Tillæg til politianmeldelse

Dette notat er en offentlig udgave af GeoHavs Tillæg til Politianmeldelse J.nr. 3700-88110-00136-20 dateret 2. februar 2022.

Kolding Kommune har 28. januar 2022 indgivet ny ansøgning¹ om tilladelse til klappning af uddybningsmateriale fra Marina City på Klapplads Trelde Næs K_164_01.

ARSEN

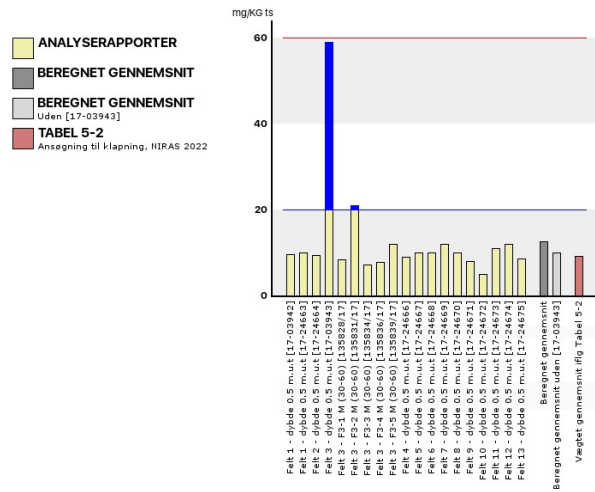
Det fremgår tydeligt at analyserne 17-03942 samt 17-03943 er udeladt, trods de møder kriterierne for tabel 5-2; at være udtaget i dybden 0.5 m.u.t. For analyserne 135828/17, 135831/17, 135834/17, 135836/17, 135839/17 er der i tabel 5-2 alene præsenteret et gennemsnit, som slører markante koncentrationer. Det bemærkes at disse analyser i den oprindelige miljørapport var udeladt. På denne måde mindskes det vægtede gennemsnit således at materialet fremstår med lavere koncentrationer af miljøfremmede stoffer og dermed mere rent. I betragtning af de betydelige besparelser en klapning af materialet vil medføre kan det antage karakter af bedrageri.

Felt 1 - dybde 0.5 m.u.t [17-03942]	9.6
Felt 1 - dybde 0.5 m.u.t [17-24663]	10
Felt 2 - dybde 0.5 m.u.t [17-24664]	9.3
Felt 3 - dybde 0.5 m.u.t [17-03943]	59
F3-1 M (30-60) [135828/17]	8.3
F3-2 M (30-60) [135831/17]	21
F3-3 M (30-60) [135834/17]	7.2
F3-4 M (30-60) [135836/17]	7.8
F3-5 M (30-60) [135839/17]	12
Felt 4 - dybde 0.5 m.u.t [17-24666]	8.9
Felt 5 - dybde 0.5 m.u.t [17-24667]	9.9
Felt 6 - dybde 0.5 m.u.t [17-24668]	10
Felt 7 - dybde 0.5 m.u.t [17-24669]	12
Felt 8 - dybde 0.5 m.u.t [17-24670]	10
Felt 9 - dybde 0.5 m.u.t [17-24671]	7.9
Felt 10 - dybde 0.5 m.u.t [17-24672]	5.0
Felt 11 - dybde 0.5 m.u.t [17-24673]	11
Felt 12 - dybde 0.5 m.u.t [17-24674]	12
Felt 13 - dybde 0.5 m.u.t [17-24675]	8.6
Arsen sum	239.5
beregnet gennemsnit (239.5/19)	12.61
beregnet gennemsnit uden [17-03943] (239,5-59)/18	10.03
Vægtet gennemsnit tabel 5-2	9.1

BLY

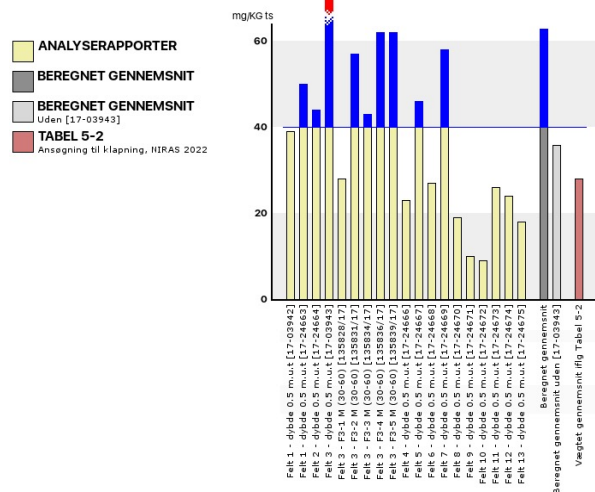
Felt 1 - dybde 0.5 m.u.t [17-03942]	39
Felt 1 - dybde 0.5 m.u.t [17-24663]	50
Felt 2 - dybde 0.5 m.u.t [17-24664]	44
Felt 3 - dybde 0.5 m.u.t [17-03943]	550
F3-1 M (30-60) [135828/17]	28
F3-2 M (30-60) [135831/17]	57
F3-3 M (30-60) [135834/17]	43
F3-4 M (30-60) [135836/17]	62
F3-5 M (30-60) [135839/17]	62
Felt 4 - dybde 0.5 m.u.t [17-24666]	23
Felt 5 - dybde 0.5 m.u.t [17-24667]	46
Felt 6 - dybde 0.5 m.u.t [17-24668]	27
Felt 7 - dybde 0.5 m.u.t [17-24669]	58
Felt 8 - dybde 0.5 m.u.t [17-24670]	19
Felt 9 - dybde 0.5 m.u.t [17-24671]	10
Felt 10 - dybde 0.5 m.u.t [17-24672]	8.9
Felt 11 - dybde 0.5 m.u.t [17-24673]	26
Felt 12 - dybde 0.5 m.u.t [17-24674]	24
Felt 13 - dybde 0.5 m.u.t [17-24675]	18
Bly sum	1194.9
beregnet gennemsnit (1194.9/19)	62.889
beregnet gennemsnit uden [17-03943] (1194.9-550)/18	35.83
Vægtet gennemsnit tabel 5-2	28

CADMIUM

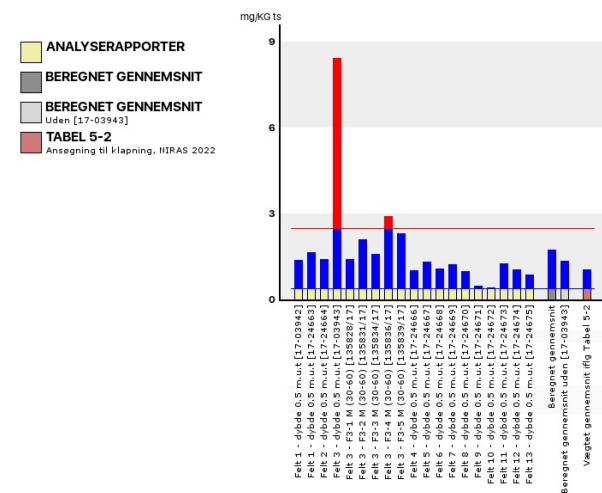
Felt 1 - dybde 0.5 m.u.t [17-03942]	1.39
Felt 1 - dybde 0.5 m.u.t [17-24663]	1.65
Felt 2 - dybde 0.5 m.u.t [17-24664]	1.4
Felt 3 - dybde 0.5 m.u.t [17-03943]	8.44
F3-1 M (30-60) [135828/17] cadmium	1.4
F3-2 M (30-60) [135831/17] cadmium	2.1
F3-3 M (30-60) [135834/17] cadmium	1.6
F3-4 M (30-60) [135836/17] cadmium	2.9
F3-5 M (30-60) [135839/17] cadmium	2.3
Felt 4 - dybde 0.5 m.u.t [17-24666]	1.03
Felt 5 - dybde 0.5 m.u.t [17-24667]	1.33
Felt 6 - dybde 0.5 m.u.t [17-24668]	1.07
Felt 7 - dybde 0.5 m.u.t [17-24669]	1.24
Felt 8 - dybde 0.5 m.u.t [17-24670]	0.99
Felt 9 - dybde 0.5 m.u.t [17-24671]	0.48
Felt 10 - dybde 0.5 m.u.t [17-24672]	0.41
Felt 11 - dybde 0.5 m.u.t [17-24673]	1.26
Felt 12 - dybde 0.5 m.u.t [17-24674]	1.06
Felt 13 - dybde 0.5 m.u.t [17-24675]	0.86
Cadmium sum	32.91
beregnet gennemsnit (32.91/19)	1.73
beregnet gennemsnit uden [17-03943]

(32.91-8.44)/18	1.359
Vægtet gennemsnit tabel 5-2	1.04

CHROM

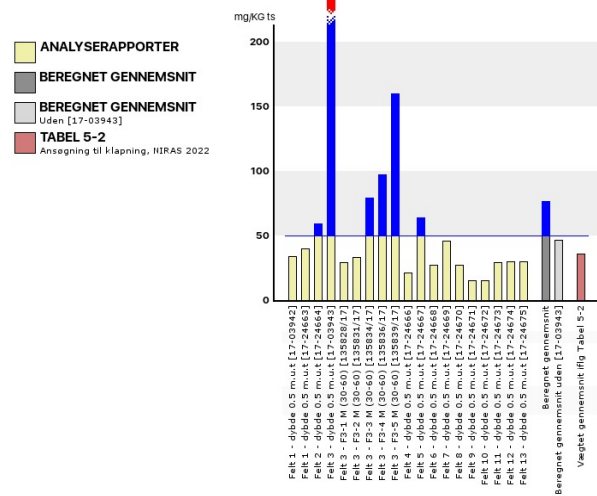
Felt 1 - dybde 0.5 m.u.t [17-03942]	34
Felt 1 - dybde 0.5 m.u.t [17-24663]	40
Felt 2 - dybde 0.5 m.u.t [17-24664]	59
Felt 3 - dybde 0.5 m.u.t [17-03943]	626
F3-1 M (30-60) [135828/17]	29
F3-2 M (30-60) [135831/17]	33
F3-3 M (30-60) [135834/17]	79
F3-4 M (30-60) [135836/17]	97
F3-5 M (30-60) [135839/17]	160
Felt 4 - dybde 0.5 m.u.t [17-24666]	21
Felt 5 - dybde 0.5 m.u.t [17-24667]	64
Felt 6 - dybde 0.5 m.u.t [17-24668]	27
Felt 7 - dybde 0.5 m.u.t [17-24669]	46
Felt 8 - dybde 0.5 m.u.t [17-24670]	27
Felt 9 - dybde 0.5 m.u.t [17-24671]	15
Felt 10 - dybde 0.5 m.u.t [17-24672]	15
Felt 11 - dybde 0.5 m.u.t [17-24673]	29
Felt 12 - dybde 0.5 m.u.t [17-24674]	30
Felt 13 - dybde 0.5 m.u.t [17-24675]	30
Chrom sum	1461
beregnet gennemsnit (1461/19)	76.89
beregnet gennemsnit uden [17-03943]	
(1461-626)/18	46.389
Vægtet gennemsnit tabel 5-2	36

KOBBER

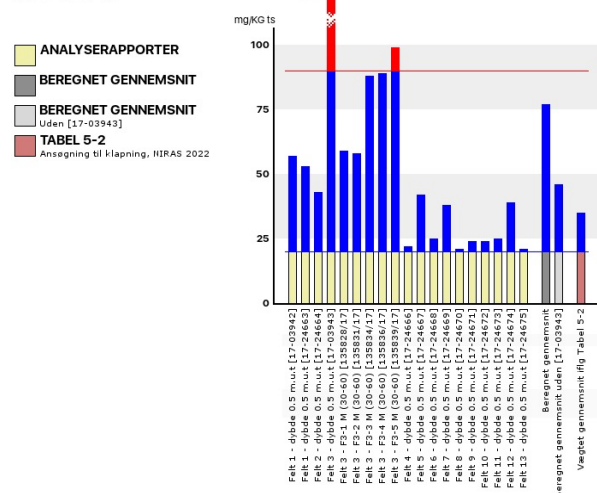
Felt 1 - dybde 0.5 m.u.t [17-03942]	57
Felt 1 - dybde 0.5 m.u.t [17-24663]	53
Felt 2 - dybde 0.5 m.u.t [17-24664]	43
Felt 3 - dybde 0.5 m.u.t [17-03943]	638
F3-1 M (30-60) [135828/17]	59
F3-2 M (30-60) [135831/17]	58
F3-3 M (30-60) [135834/17]	88
F3-4 M (30-60) [135836/17]	89
F3-5 M (30-60) [135839/17]	99
Felt 4 - dybde 0.5 m.u.t [17-24666]	22
Felt 5 - dybde 0.5 m.u.t [17-24667]	42
Felt 6 - dybde 0.5 m.u.t [17-24668]	25
Felt 7 - dybde 0.5 m.u.t [17-24669]	38
Felt 8 - dybde 0.5 m.u.t [17-24670]	21
Felt 9 - dybde 0.5 m.u.t [17-24671]	24
Felt 10 - dybde 0.5 m.u.t [17-24672]	24
Felt 11 - dybde 0.5 m.u.t [17-24673]	25
Felt 12 - dybde 0.5 m.u.t [17-24674]	39
Felt 13 - dybde 0.5 m.u.t [17-24675]	21
Kobber sum	1465
beregnet gennemsnit (1465/19)	77.105
beregnet gennemsnit uden [17-03943]	
(1465-638)/18	45.94
Vægtet gennemsnit tabel 5-2	35

KVIKSØLV

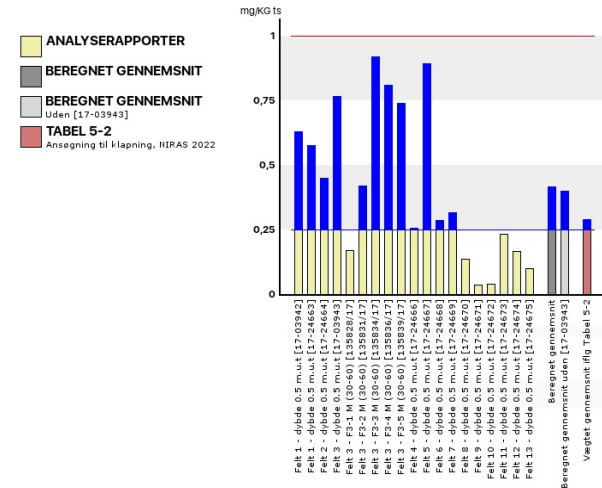
Felt 1 - dybde 0.5 m.u.t [17-03942]	0.631
Felt 1 - dybde 0.5 m.u.t [17-24663]	0.578
Felt 2 - dybde 0.5 m.u.t [17-24664]	0.451
Felt 3 - dybde 0.5 m.u.t [17-03943]	0.767
F3-1 M (30-60) [135828/17]	0.17
F3-2 M (30-60) [135831/17]	0.42
F3-3 M (30-60) [135834/17]	0.92
F3-4 M (30-60) [135836/17]	0.81
F3-5 M (30-60) [135839/17]	0.74
Felt 4 - dybde 0.5 m.u.t [17-24666]	0.256
Felt 5 - dybde 0.5 m.u.t [17-24667]	0.893
Felt 6 - dybde 0.5 m.u.t [17-24668]	0.285
Felt 7 - dybde 0.5 m.u.t [17-24669]	0.317
Felt 8 - dybde 0.5 m.u.t [17-24670]	0.137
Felt 9 - dybde 0.5 m.u.t [17-24671]	0.037
Felt 10 - dybde 0.5 m.u.t [17-24672]	0.039
Felt 11 - dybde 0.5 m.u.t [17-24673]	0.233
Felt 12 - dybde 0.5 m.u.t [17-24674]	0.166
Felt 13 - dybde 0.5 m.u.t [17-24675]	0.099
Kviksølv sum	7.949
beregnet gennemsnit (7.949/19)	0.418
beregnet gennemsnit uden [17-03943]	
(7.949-0.767)/18	0.399
Vægtet gennemsnit tabel 5-2	0.29

NIKKEL

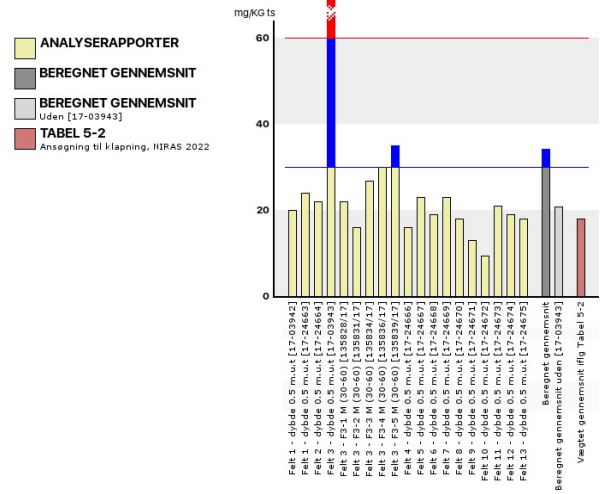
Felt 1 - dybde 0.5 m.u.t [17-03942]	20
Felt 1 - dybde 0.5 m.u.t [17-24663]	24
Felt 2 - dybde 0.5 m.u.t [17-24664]	22
Felt 3 - dybde 0.5 m.u.t [17-03943]	276
F3-1 M (30-60) [135828/17]	22
F3-2 M (30-60) [135831/17]	16
F3-3 M (30-60) [135834/17]	27
F3-4 M (30-60) [135836/17]	30
F3-5 M (30-60) [135839/17]	35
Felt 4 - dybde 0.5 m.u.t [17-24666]	16
Felt 5 - dybde 0.5 m.u.t [17-24667]	23
Felt 6 - dybde 0.5 m.u.t [17-24668]	19
Felt 7 - dybde 0.5 m.u.t [17-24669]	23
Felt 8 - dybde 0.5 m.u.t [17-24670]	18
Felt 9 - dybde 0.5 m.u.t [17-24671]	13
Felt 10 - dybde 0.5 m.u.t [17-24672]	9.4
Felt 11 - dybde 0.5 m.u.t [17-24673]	21
Felt 12 - dybde 0.5 m.u.t [17-24674]	19
Felt 13 - dybde 0.5 m.u.t [17-24675]	18
Nikkel sum	651.4
beregnet gennemsnit (651.4/19)	34.28
beregnet gennemsnit uden [17-03943]	
(651.4-276)/18	20.856
Vægtet gennemsnit tabel 5-2	18

ZINK

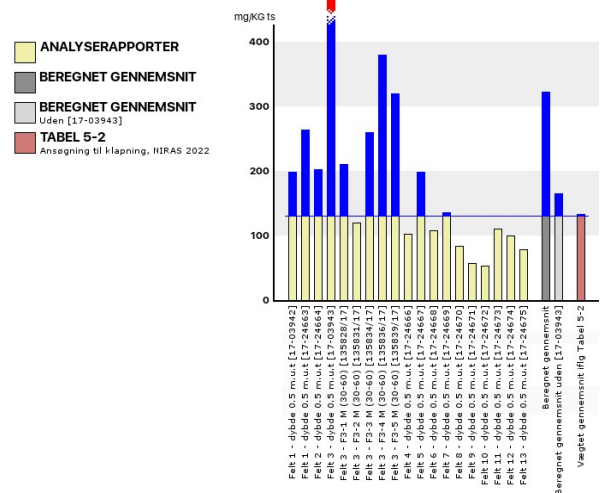
Felt 1 - dybde 0.5 m.u.t [17-03942]	199
Felt 1 - dybde 0.5 m.u.t [17-24663]	264
Felt 2 - dybde 0.5 m.u.t [17-24664]	203
Felt 3 - dybde 0.5 m.u.t [17-03943]	3160
F3-1 M (30-60) [135828/17]	210
F3-2 M (30-60) [135831/17]	120
F3-3 M (30-60) [135834/17]	260
F3-4 M (30-60) [135836/17]	380
F3-5 M (30-60) [135839/17]	320
Felt 4 - dybde 0.5 m.u.t [17-24666]	102
Felt 5 - dybde 0.5 m.u.t [17-24667]	198
Felt 6 - dybde 0.5 m.u.t [17-24668]	108
Felt 7 - dybde 0.5 m.u.t [17-24669]	136
Felt 8 - dybde 0.5 m.u.t [17-24670]	84
Felt 9 - dybde 0.5 m.u.t [17-24671]	57
Felt 10 - dybde 0.5 m.u.t [17-24672]	53
Felt 11 - dybde 0.5 m.u.t [17-24673]	110
Felt 12 - dybde 0.5 m.u.t [17-24674]	100
Felt 13 - dybde 0.5 m.u.t [17-24675]	79
Zink sum	6143
beregnet gennemsnit (6143/19)	323.316
beregnet gennemsnit uden [17-03943]	
(6143-3160)/18	165.72
Vægtet gennemsnit tabel 5-2	133
